Mission régionale d'autorité environnementale
PAYS DE LA LOIRE

**AVIS DÉLIBÉRÉ SUR LE PROJET TOURISTIQUE
SUR LE SITE DU MOULIN DE L'ABBAYE D'ETIVAL
PORTÉ PAR LA SOCIÉTÉ CABANES NATURE ET SPA,
ET SUR LA MISE EN COMPATIBILITÉ DU PLAN LOCAL D'URBANISME (PLU)
DE LA COMMUNE DE CHEMIRÉ-EN-CHARNIE (72)**

n° PDL-2024-7564

Plan de masse du projet touristique – résumé non-technique page 10

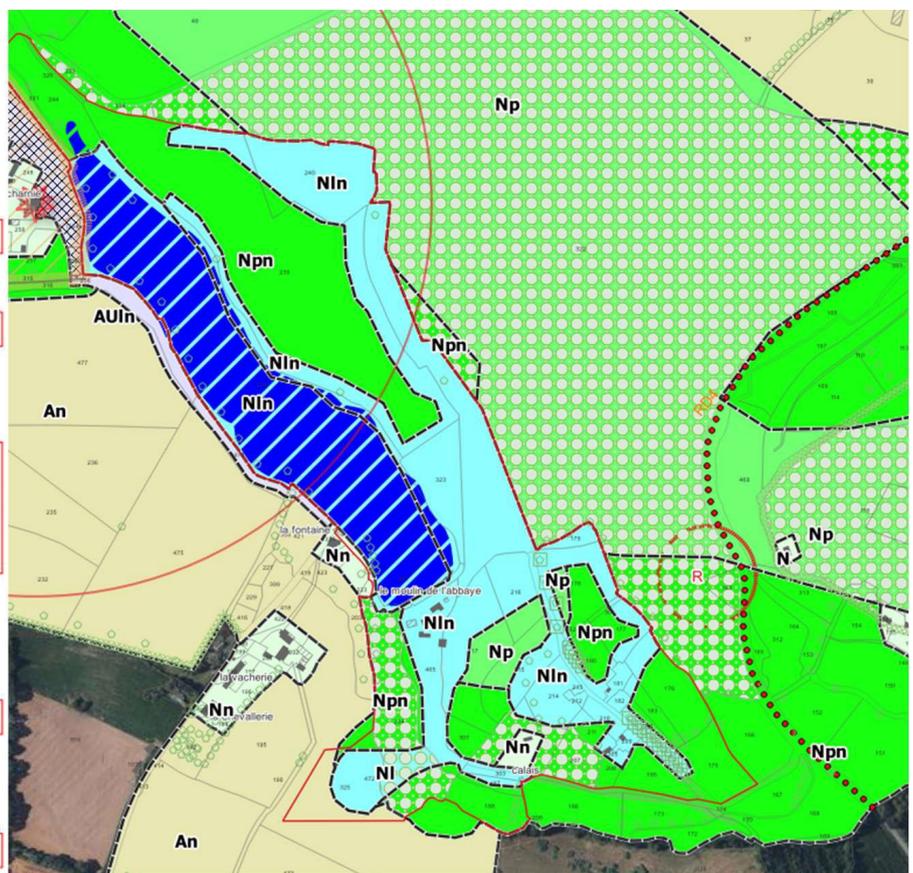
Par ailleurs, la MRAe relève que le nombre de cabanes retenu ainsi que la distance qui les sépare, ne font l'objet d'aucune justification. Or ce sont des données préalables à la définition de la surface finale du projet et des espaces remarquables impactés, au dimensionnement des réseaux et des infrastructures comme les parkings et les cheminements internes au projet, à la fréquentation du site et donc au dérangement des espèces ainsi généré.

Au titre des mesures d'évitement, le dossier prévoit la création de voies de service « à moindre impact », c'est-à-dire limitées à 3,5 m de large pour les voies accessibles aux secours, 2 m de large pour celles accessibles aux voiturettes et 1 m de large pour celles dédiées aux piétons. Le revêtement sera perméable. Cette mesure ne constitue pas une mesure d'évitement, laquelle consisterait à ne réutiliser que les chemins agricoles existants par exemple. Il s'agit en réalité d'une mesure de réduction, qui appelle par ailleurs à être dûment justifiée sur la base d'un besoin identifié, notamment au regard du choix d'implantation des cabanes, de leurs espacements qui induit un linéaire de voiries nouvelles significatif, de surcroît au sein d'un environnement particulièrement riche.

La MRAe recommande de compléter l'analyse du besoin de création de voies de desserte du site, sur la base d'éclaircissements substantiels sur les choix du nombre de cabanes et de la distance qui les sépare.

Extrait du zonage après déclaration de projet valant mise en compatibilité du PLU – résumé non-technique page 8

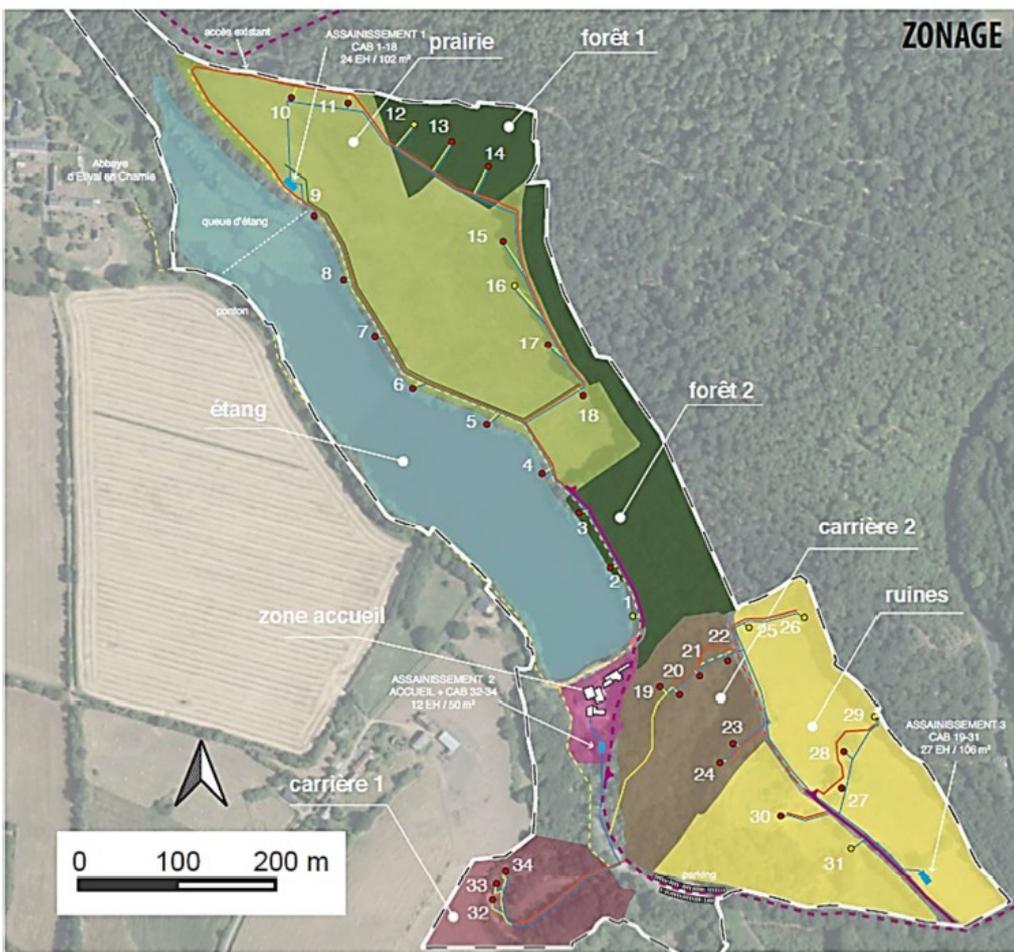
L'extension du secteur NLn sur 10,1 hectares ainsi que le déclassement de 6,7 hectares d'espaces boisés classés rend constructibles des secteurs bénéficiant initialement d'une protection stricte. Le périmètre du STECAL apparaît supérieur au périmètre sur lequel les aménagements sont susceptibles d'intervenir à ce stade du projet. La recherche d'évitement n'est pas conduite de manière suffisamment aboutie à l'échelle du document d'urbanisme.

- le zonage NLn correspond aux zones touristiques en site Natura 2000, une partie du périmètre du STECAL ne se trouve plus dans le périmètre du site Natura 2000 ;

- le règlement encadre seulement les constructions et élude les créations de voiries, de réseaux (assainissement, eau, électricité) et de stationnements ;

- le règlement graphique actuel du PLU fait état de haies et d'arbres protégés : le dossier ne superpose pas ces enjeux avec les aménagements envisagés de manière à justifier de leur préservation ;
